TERMINAL GNL NEL PORTO CANALE DI CAGLIARI PROGETTO AUTORIZZATIVO

MODULO 3 - ANALISI DEL RISCHIO-ALLEGATO 3.2 - FOGLI DI LAVORO DELL'HAZOP

7 - RAPPORTO PRELIMINARE DI SICUREZZA

D 07 RI 31 ADR R00

P&ID POMPE DI RILANCIO GNL
09 - DIAGRAMMI DI FLUSSO

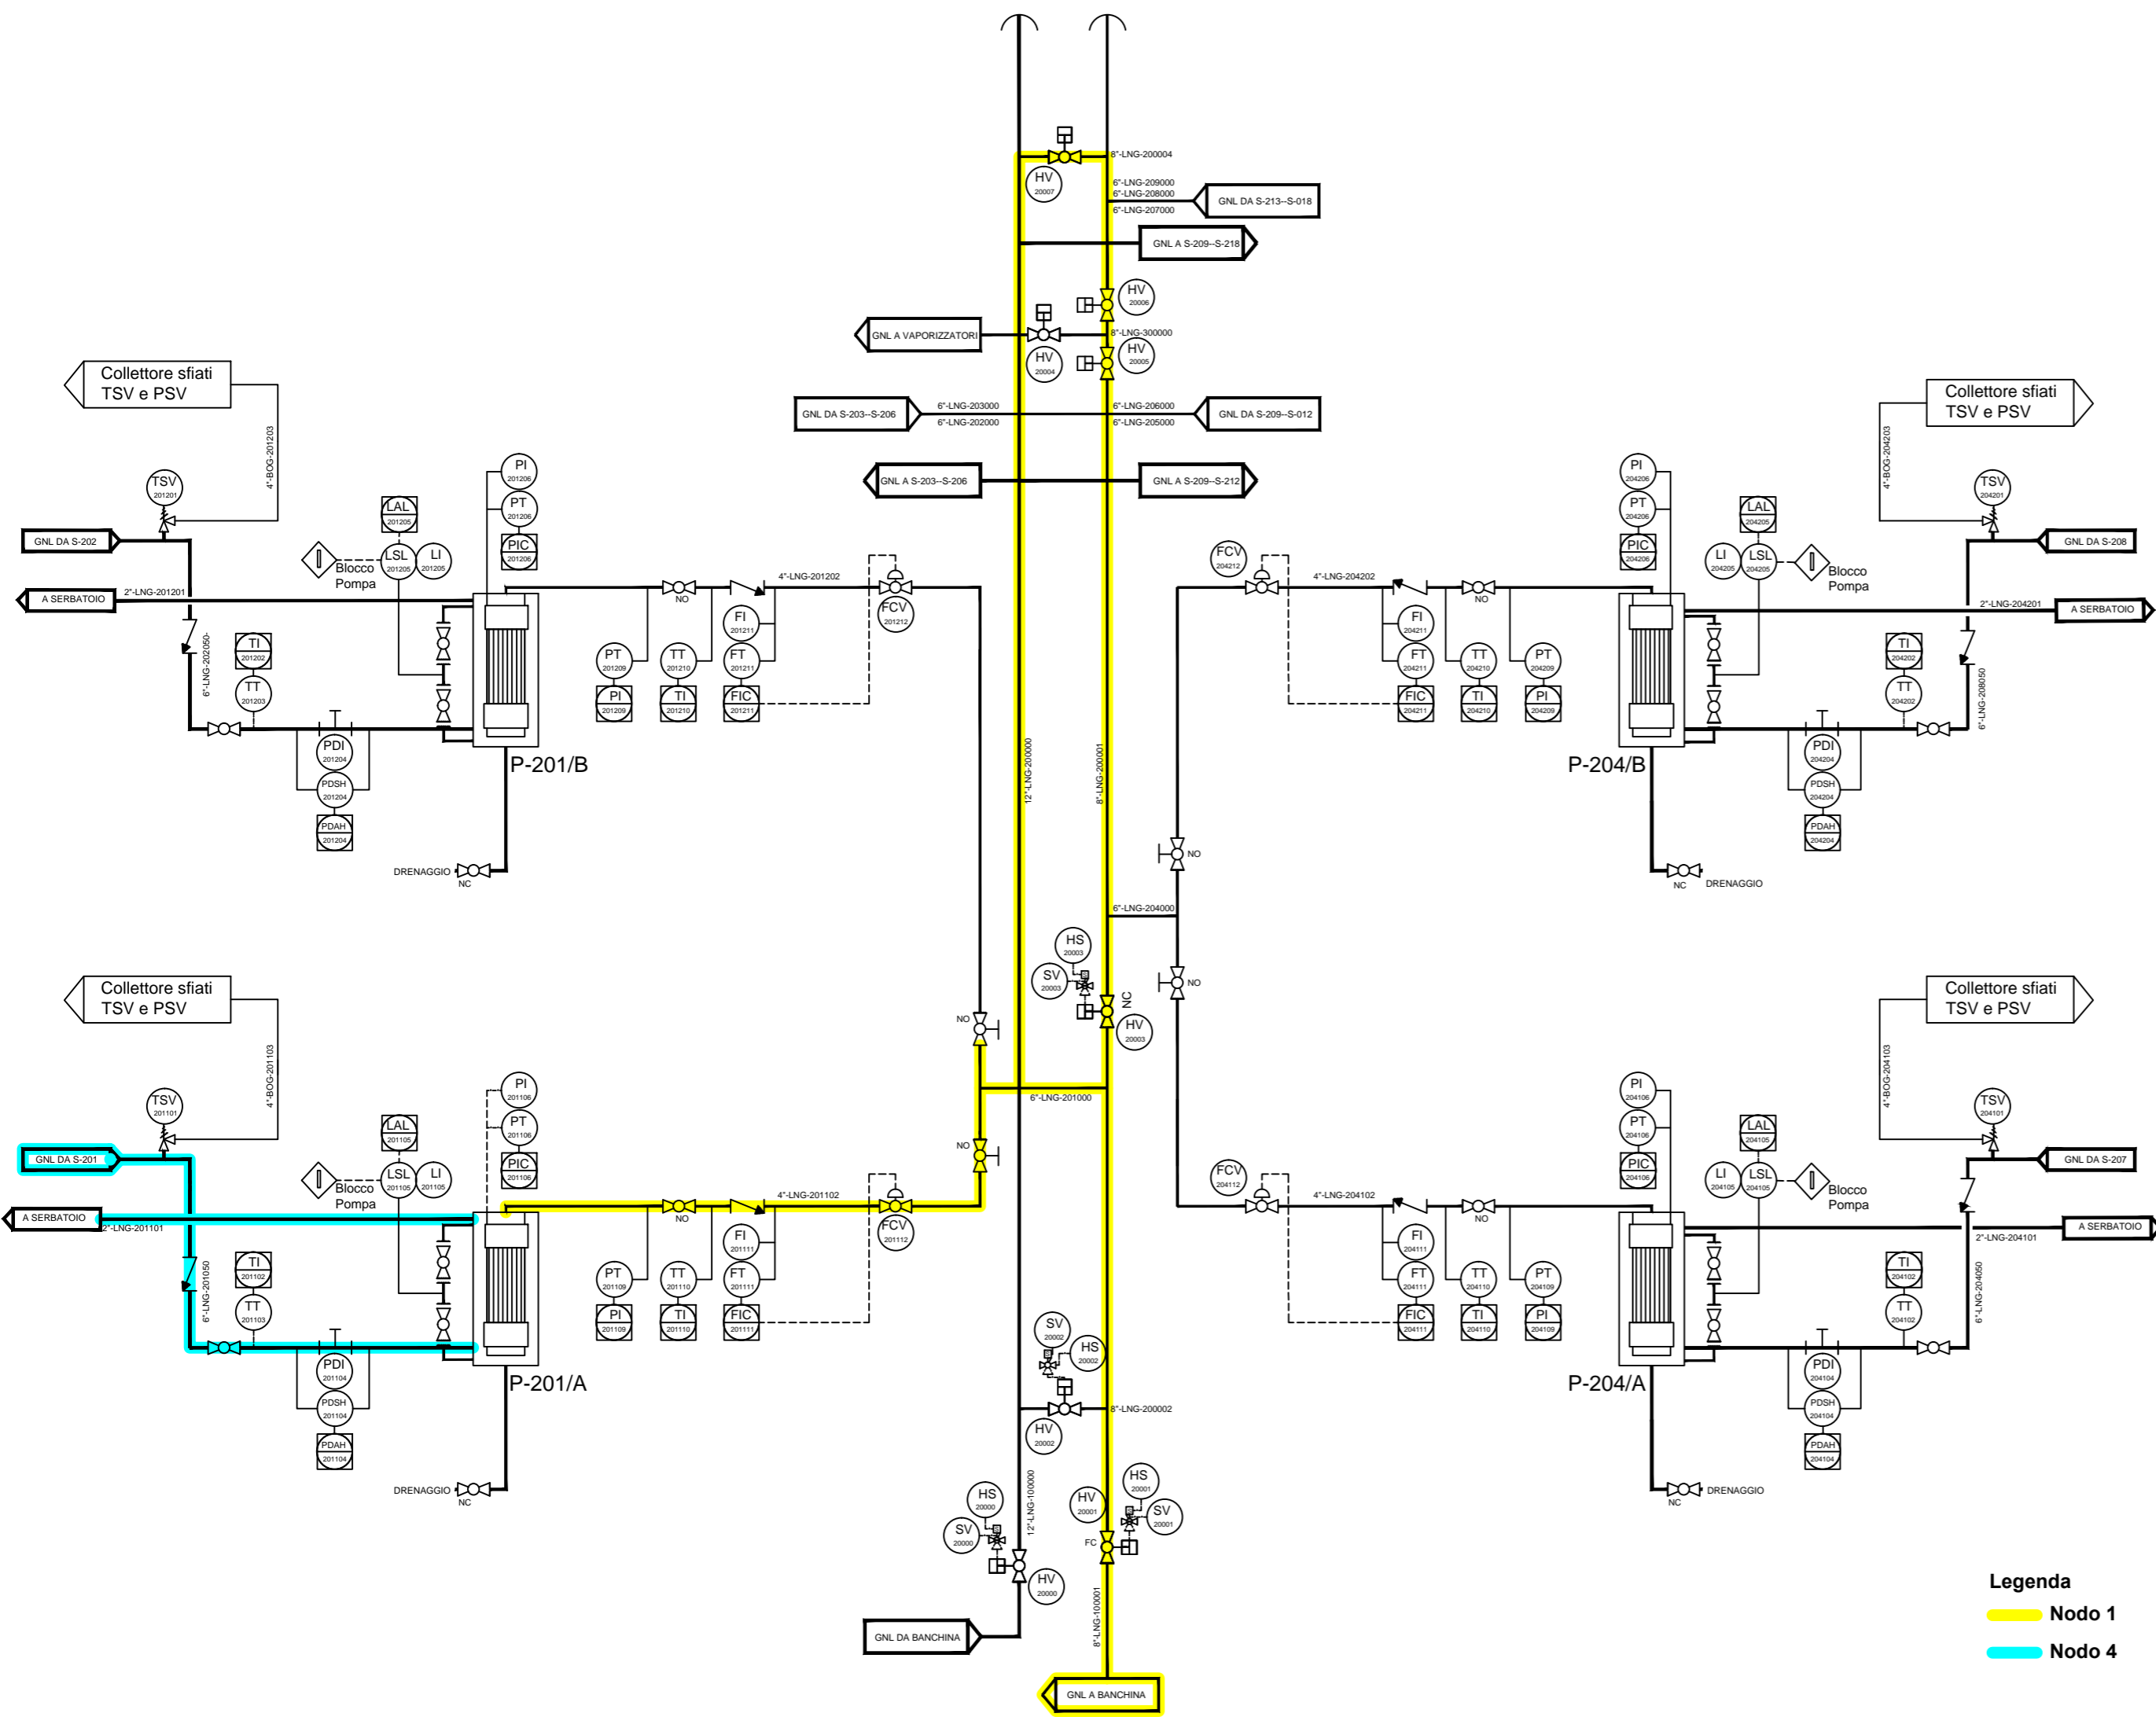
Parametro	Parola guida	#	Cause	Conseguenze	Protezioni / Note	Raccomandazioni	Rif.
Flusso	No	1	Fallimento della pompa P-201A	Preraffreddamento della linea non effettuato, Temperatura Più nella linea.	FIC-201111 con indicazione della portata in sala controllo; Stato pompa riportato a DCS; Pompa spare P-201B attivata manualmente;		
		2	Fallimento del FCV-201112 in chiusura.	Preraffreddamento della linea non effettuato, Temperatura Più nella linea.	FIC-201111 con indicazione della portata in sala controllo; Stato pompa riportato a DCS; Pompa spare P-201B attivata manualmente;		
				Aumento della pressione nella linea fino alla pressione di shut off della pompa P-201A con conseguenti problemi meccanici delle linee.	DP della linea superiore alla pressione di SO della pompa: 16 barg. PI-20109 riportato a DCS FIC-201111 con indicazione dello stato a DCS	Verificare specifiche di progetto linee	01_01
		3	Chiusura della HV-20001 / Chiusura HV10110	Aumento della pressione nella linea fino alla pressione di shutoff della pompa P-201A, conseguenti problemi meccanici delle linee.	DP della linea superiore alla pressione di SO della pompa: 16 barg. PI-20109 riportato a DCS Stato valvole riportato a DCS.	01_01

4	Chiusura spuria della FCV-10114.	Aumento della pressione nella linea fino alla pressione di shutoff della pompa P-201A, conseguenti problemi meccanici delle linee.	DP della linea superiore alla pressione di SO della pompa: 16 barg.		
Flusso	Meno	1	Non significativo				
Flusso	Più	1	Malfunzionamento inverter pompa P-201A / Malfunzionamento FIC/FCV 201111 / Malfunzionamento FCV 10114	Raffreddamento repentino della linea con possibile shock termico delle linee e conseguenti danni meccanici.	TD minima (-196°C) della linea inferiore alla TO del GNL (-150°C).		
Flusso	Inverso	1	Non ammissibile nell'assetto studiato (presenza di valvole di non ritorno).				
Flusso	Maldiretto	1	Malfunzionamento della TCV-10024 in apertura quando non richiesto.	GNL in arrivo al D-101 e sulle linee della fase gas .	Rilievi indiretti dalla strumentazione della fase gas. HV 10110 (HV 10107) a monte della TCV-10024.

Parametro	Parola guida	#	Cause	Conseguenze	Protezioni / Note	Raccomandazioni	Rif.
Pressione	Più	1	Vedi Flusso No 2, 3, 4	Nessuna conseguenza di rilievo in considerazione delle DP adeguate al caso analizzato.			
		2	Chiusura per errore operativo della valvola manuale in mandata pompa P-201 A.	Alta pressione sulla linea in mandata pompa P-201 A.	Valvole manuali NO manovrate solo in caso di manutenzione pompa. Operatori adeguatamente formati per l'esecuzione delle operazioni.		
Pressione	Meno	1	Vedi Flusso No 1 e Flusso Maldiretto 1.				
Pressione	Vuoto	1	Non significativo nel caso in esame.				
Livello	Più	1	Non significativo nel caso in esame.				
Livello	Meno	1	Non significativo nel caso in esame.				
Livello	No	1	Non significativo nel caso in esame.				
Composizione	Più (fase aggiuntiva)	1	Non significativo nel caso in esame.				
Altro	Problemi specifici di mancanza reti di servizio	1	Mancanza aria strumenti	Possibile chiusura/ aperture delle valvole con conseguente variazione delle circuitazioni previste senza problematiche di sicurezza (le logiche FO / FC sono definite su criterio di fail safe).

<i>Studio</i>	Terminale Costiero GNL - Cagliari	
	<i>Cliente</i>	ISGAS	
	<i>Impianto</i>	Terminal GNL	
	<i>Hazop chairman / segretario</i>	A. Cherici / E. Casu	
	<i>Team</i>	Vedi Attendance list	
Nodo n.	Descrizione	Raccomandazione	Rif.
Nodo #01	Fase di preraffreddamento linee di trasferimento GNL	Verificare specifiche di progetto linee	01_01
Nodo #02	Bracci di carico e linee di trasferimento GNL	Prevedere allarme di bassa pressione sul PT-10104 riportato a DCS.	02_01
		Prevedere di procedurizzare le operazioni dopo il trasferimento da nave metaniera mantenendo l'apertura della FCV 20105 in modo da consentire la movimentazione e la respirazione del GNL verso serbatoio.	02_02
Nodo #03	Bracci di carico e linea di trasferimento della fase gas (BOG) a nave metaniera	Prevedere che durante lo scarico nave metaniera (trasferimento LNG ai serbatoi) il TIC-10013 sia escluso dal funzionamento e che venga riattivato prima delle operazioni di trasferimento GNL per il caricamento bettoline.	03_01

P&ID BAIE DI CARICO AUTOCISTERNE
09 - DIAGRAMMI DI FLUSSO

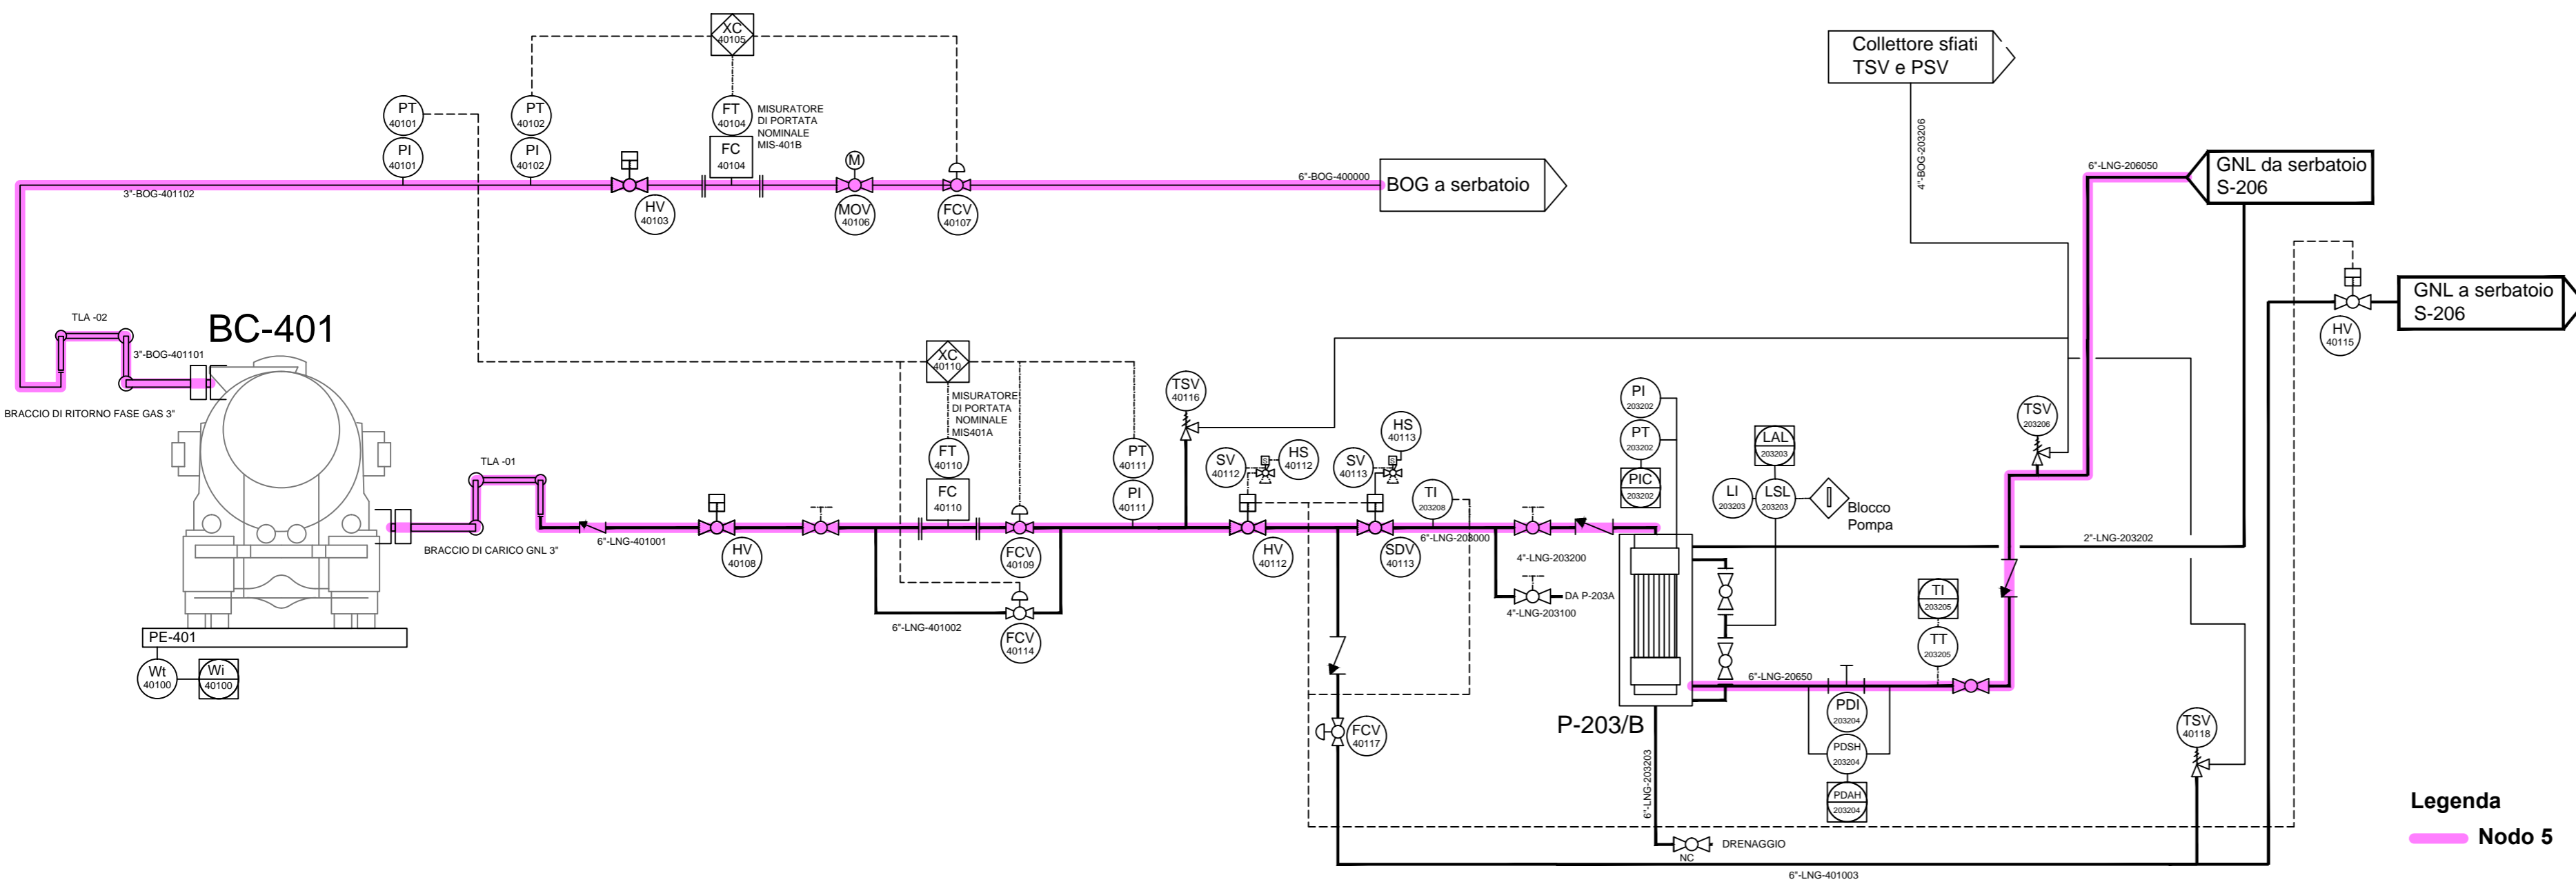
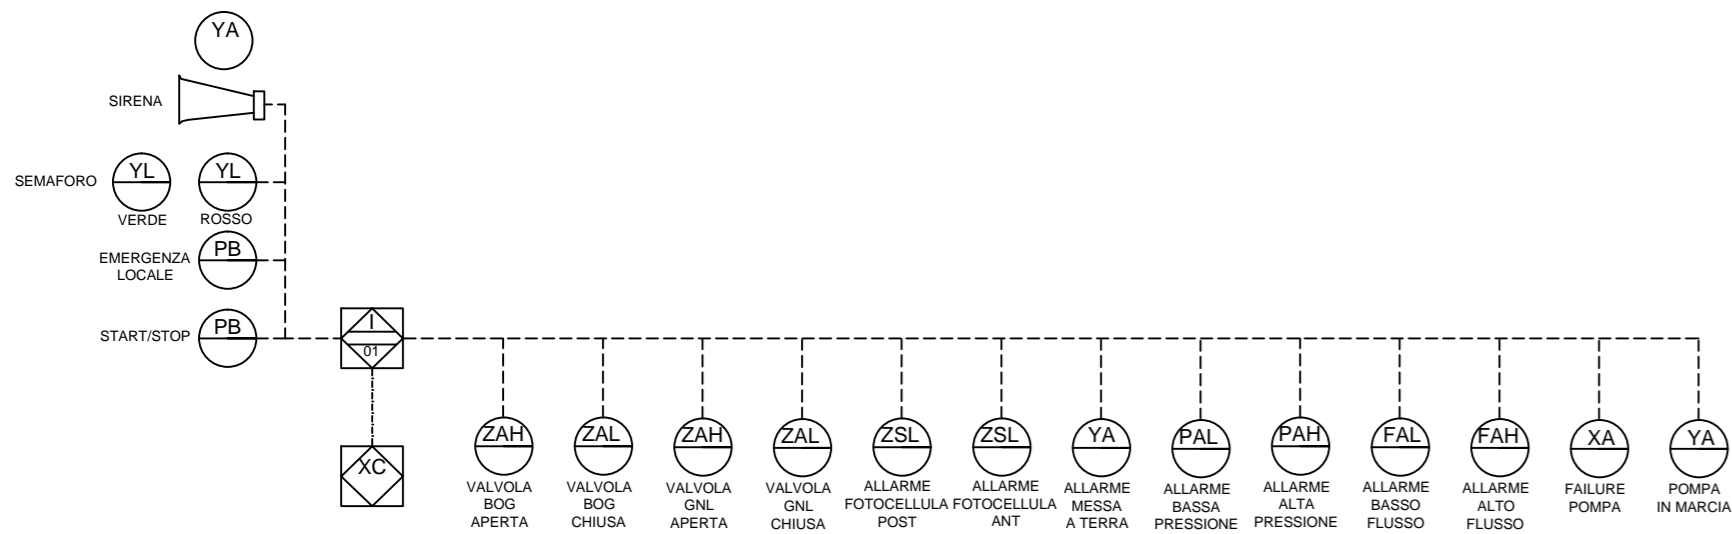
Parametro	Parola guida	#	Cause	Conseguenze	Protezioni / Note	Raccomandazioni	Rif.
Flusso	No	1	Fermata pompa P-203/A .	Non significative			
		2	Chiusura spuria valvola HV su linea GNL in mandata pompa P-203/A.	Aumento di pressione fino allo shut off della pompa nel tratto intercettato.	Fine corsa delle HV (in linea di mandata pompa) con fermata pompa. Indicatori di pressione PT40111/PT-40102/40101 con azione di fermata pompa. Linea intercettata con DP maggiore della pressione SO pompa.		
			Chiusura spuria valvola HV (su linea BOG).	Aumento di pressione con conseguente sovrappressione ATC .	FT-40104 con azione che attiva la logica XC-40106.		
Flusso	Meno	1	Non significativo nel caso in esame.				
Flusso	Più	1	Malfunzionamento in apertura FCV-40109.	Conseguenze non significative per la sicurezza.	PI-40102 con azione su FCV-40107 (fase gas). FAH che attiva logica di blocco in caso di elevata portata.	Prevedere valvole manuali a monte e valle della FCV 40109 per consentirne la manutenzione e valutare se necessario prevedere ulteriore misuratore di portata su linea valvola FCV 40116 (by pass)	05_01

Flusso	Inverso	1	Fermata pompa P-203/A	Flusso inverso da ATC a linea mandata pompa.	XA con segnalazione di fermata pompa riportato a DCS.	Prevedere una valvola di non ritorno sulla linea di mandata pompa (a cura vendor).	05_02
Flusso	Maldiretto	1	Mancata chiusura HV-40115.	Conseguenze non significative per la sicurezza.			
Temperatura	Più	1	Non significativa (riferimento a mancato preraffreddamento linea, vedi nodo #1)	Vedere nodo #1.			
Temperatura	Meno	1	Non significativa nel nodo in esame.				
Pressione	Più	1	Riferimento Flusso No 2,3	Possibile superamento della pressione di progetto e conseguente danneggiamento meccanico.	Riferimento protezioni Flusso No 2,3. Indicatori di pressione PT40111/PT-40102/40101 con azione di fermata pompa per alta pressione. Linea intercettata con DP maggiore della pressione SO pompa.		
Pressione	Meno	1	Non significativo nel caso analizzato.				
Livello	Più	1	Malfunzionamento FT-40110 (non ferma la pompa a quantità raggiunta).	Possibile sovrariempimento ATC con invio di liquido alla linea BOG.	Autobotte su cella di pesata.	Prevedere la pesa con allarme/blocco in caso di superamento del peso impostato (a cura vendor).	05_03

Nodo #04	Serbatoio di stoccaggio GNL (S-201)	Aggiungere valvole manuali a monte e valle della PCV-20123 per renderla bypassabile e permetterne la manutenzione.	04_01
		Prevedere allarme di bassa-bassissima su LI-20122 ed LI 20121	04_02
Nodo #05	Baie di carico ATC	Prevedere valvole manuali a monte e valle della FCV 401109 per consentirne la manutenzione e valutare se necessario prevedere ulteriore misuratore di portata su linea valvola FCV 40116 (by pass)	05_01
		Prevedere una valvola di non ritorno sulla linea di mandata pompa (a cura vendor).	05_02
		Prevedere la pesa con allarme/blocco in caso di superamento del peso impostato (a cura vendor).	05_03
Nodo #06	Gestione BOG	-	-
Nodo #07	Sistema di vaporizzazione GNL	-	-
